DALVEGUR 10-14 BREYTT DEILISKIPULAG

Breyting skv. xx gr. skipulagslaga nr. 123/2010
Erindi frá fundi skipulagsnefndar nr. XXXX, dags.
ONE / XXXXXX

Tillaga að breyttu deiliskipulagi: Dalvegur 10-14 í mkv. 1:1000

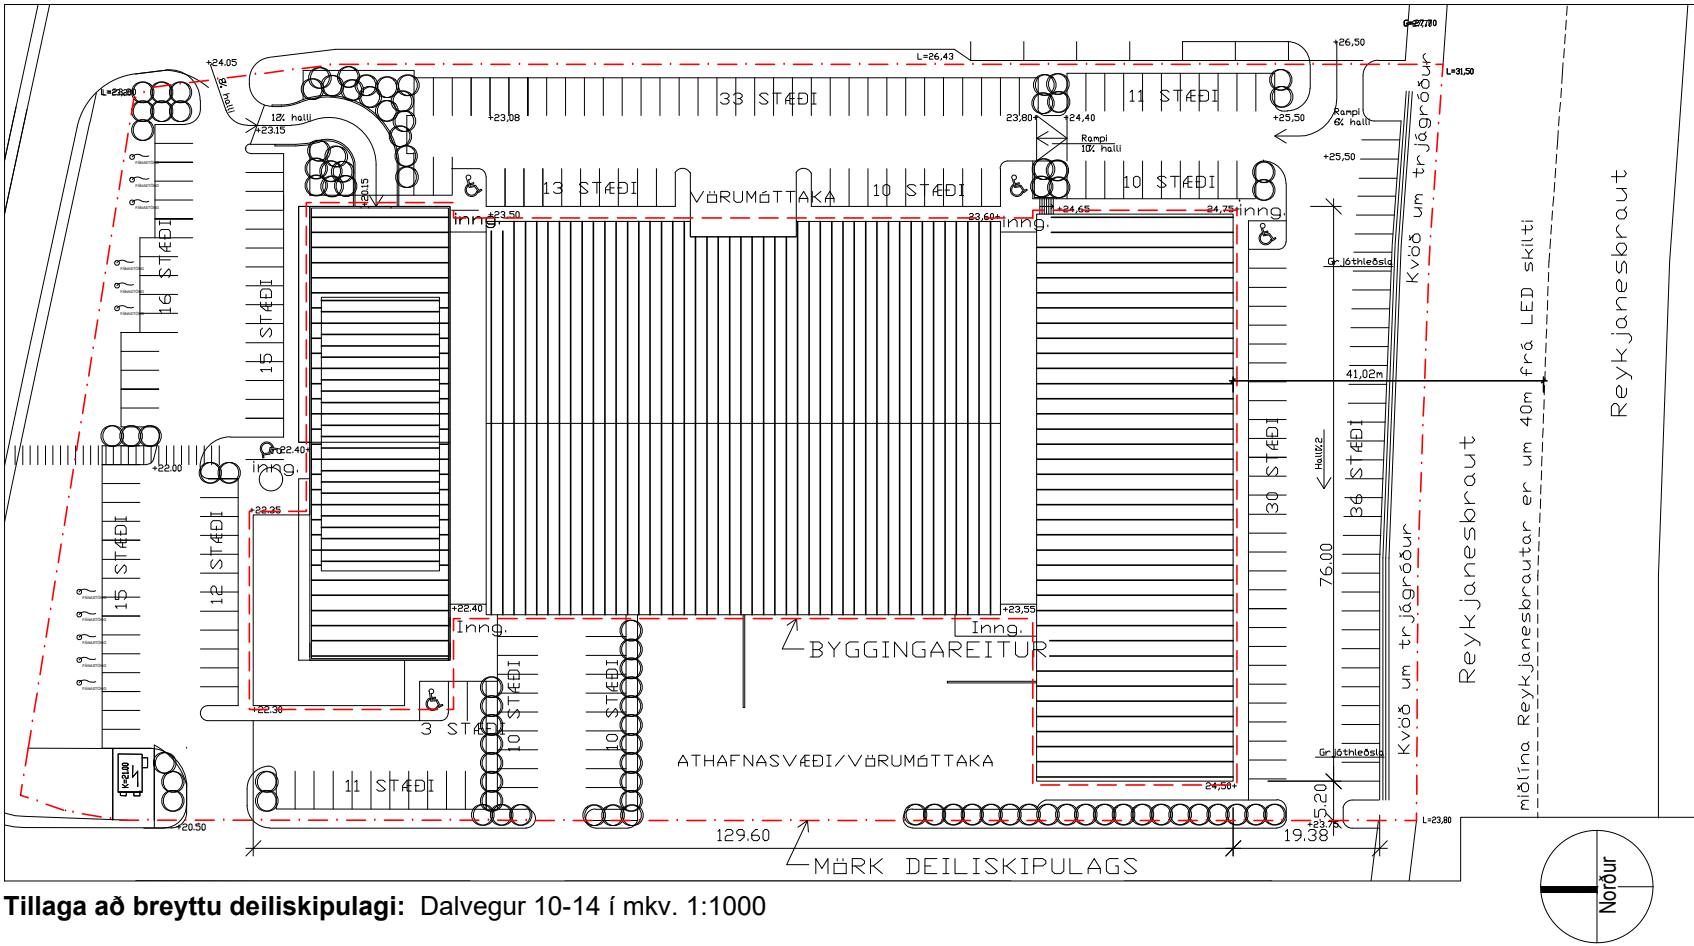
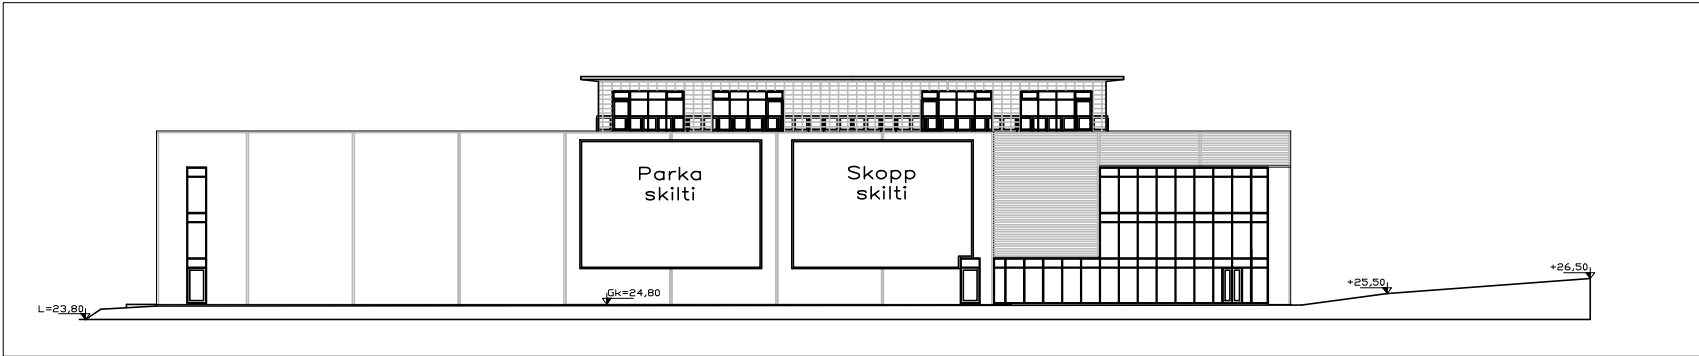
Breytt deiliskipulagi tekur aðeins til lóðanna Dalvegur 10, 12 og 14.

Í tillögunni er gert ráð fyrir að LED skilti verður komið fyrir á suðurhlíð hússins við Dalveg 10-14. Stærð skiltisins verður 8 m á breidd og 6,9 m á hæð.

Skiltið verður staðsett 16 m frá vesturhlíð hússins, 4 m frá jörðu og 0,6 m frá þakbrún. Það verður kveikt á skiltinu milli 7.00 til 22.00 alla daga. Birtustig skiltisins fylgir birtustigi dagsins.
Þegar slökkt er á skiltinu fer birtustig niður í 5%, skiltið verður svart. Fjarlægð skiltis frá miðlinu Reykjanesbrautar verður um 40 m.
